**ПЛИТЫ МОДЕЛЬНЫЕ СТАЛЬНЫЕ СО СМЕННЫМИ МЕТАЛЛИЧЕСКИМИ  
ВКЛАДЫШАМИ ДЛЯ ОПОК РАЗМЕРАМИ В СВЕТУ 800×700 ММ  
НА ФОРМОВОЧНЫЕ ЛИТЕЙНЫЕ МАШИНЫ БЕЗ ПОВОРОТА  
ПОЛУФОРМЫ С ДОПРЕССОВКОЙ**

**ГОСТ  
20108—74**

Изменение № 1 ГОСТ 20108—74 Плиты модельные стальные со сменными металлическими вкладышами для опок размерами в свету 800×700 мм на формовочные литьевые машины без поворота полуформы с допрессовкой. Конструкция и размеры

## Черт. 2

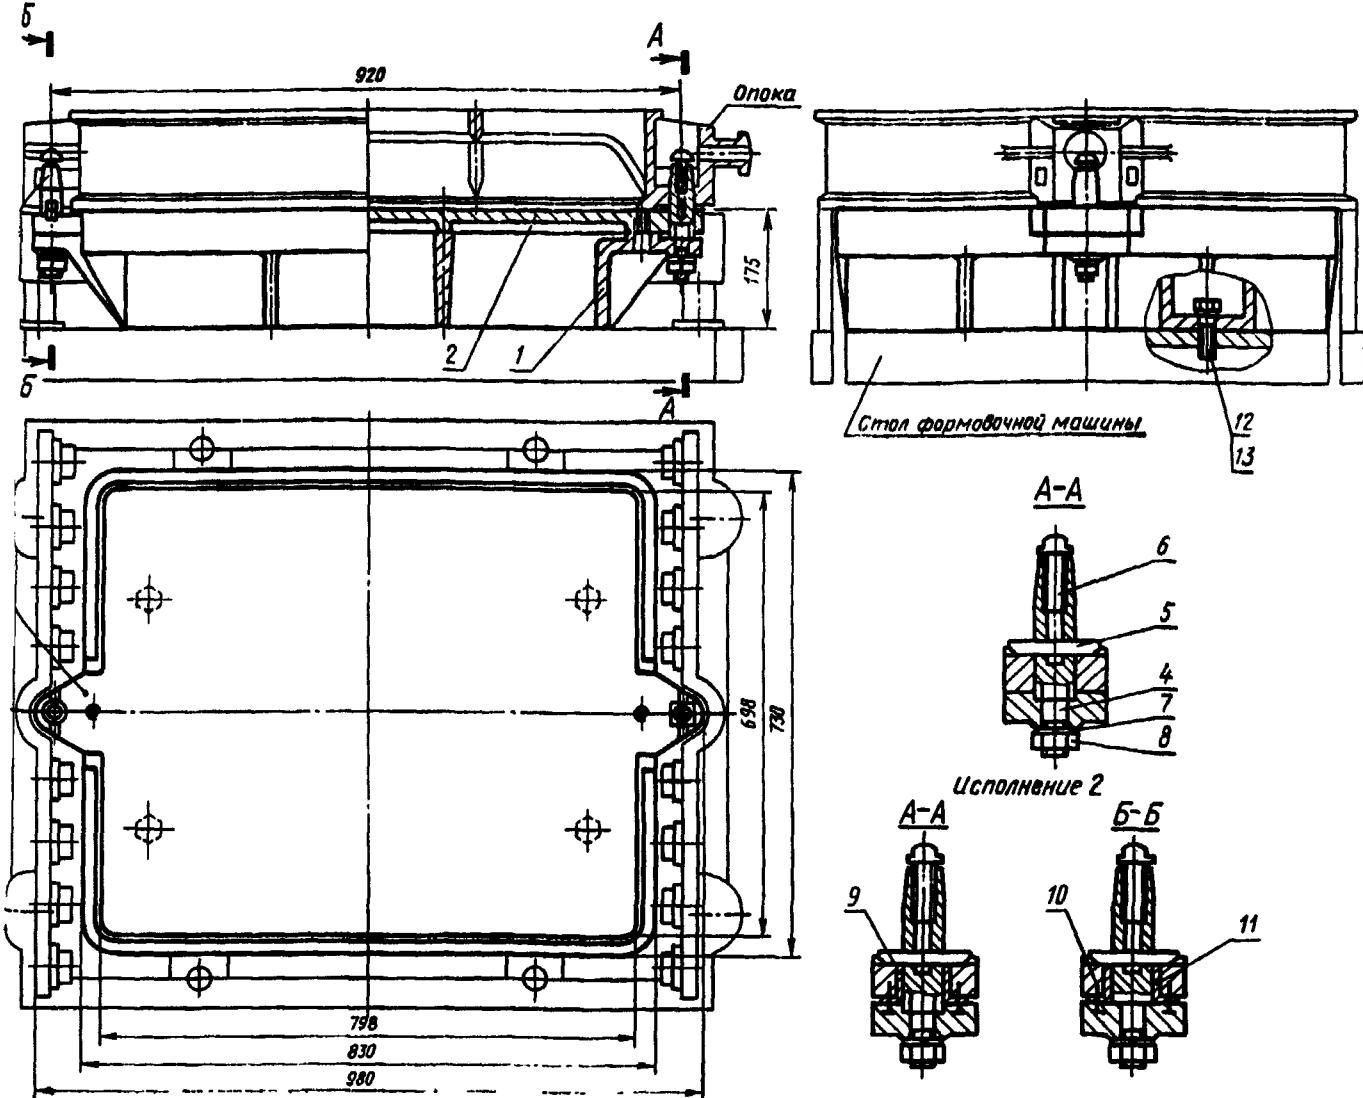
Пункт 3. Чертеж 2. Заменить обозначения:  $A_3$  на Н8;  $A_4$  на Н11;

вид слева. Заменить размер: 700 на 715.

Черт. 1

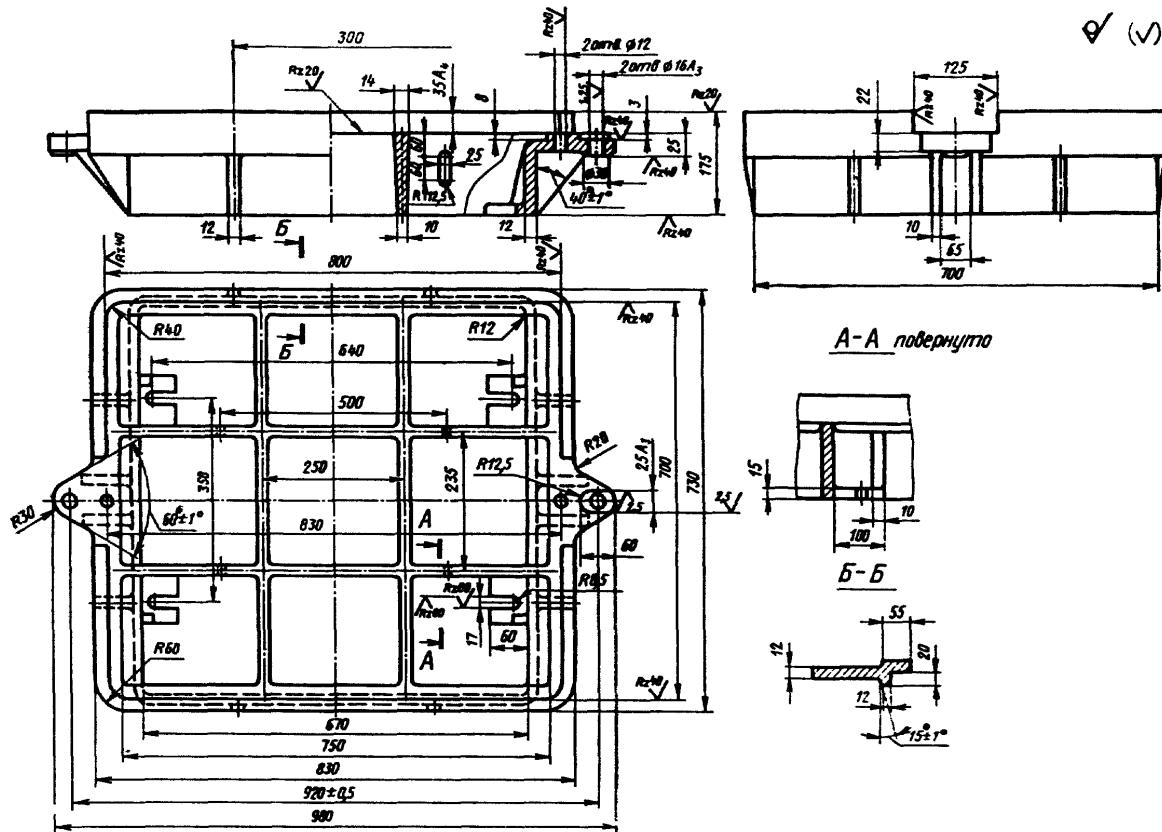
Пункты 1, 3. Чертежи 1, 2. Заменить слова: «Теоретическая масса» на «Масса, не более».
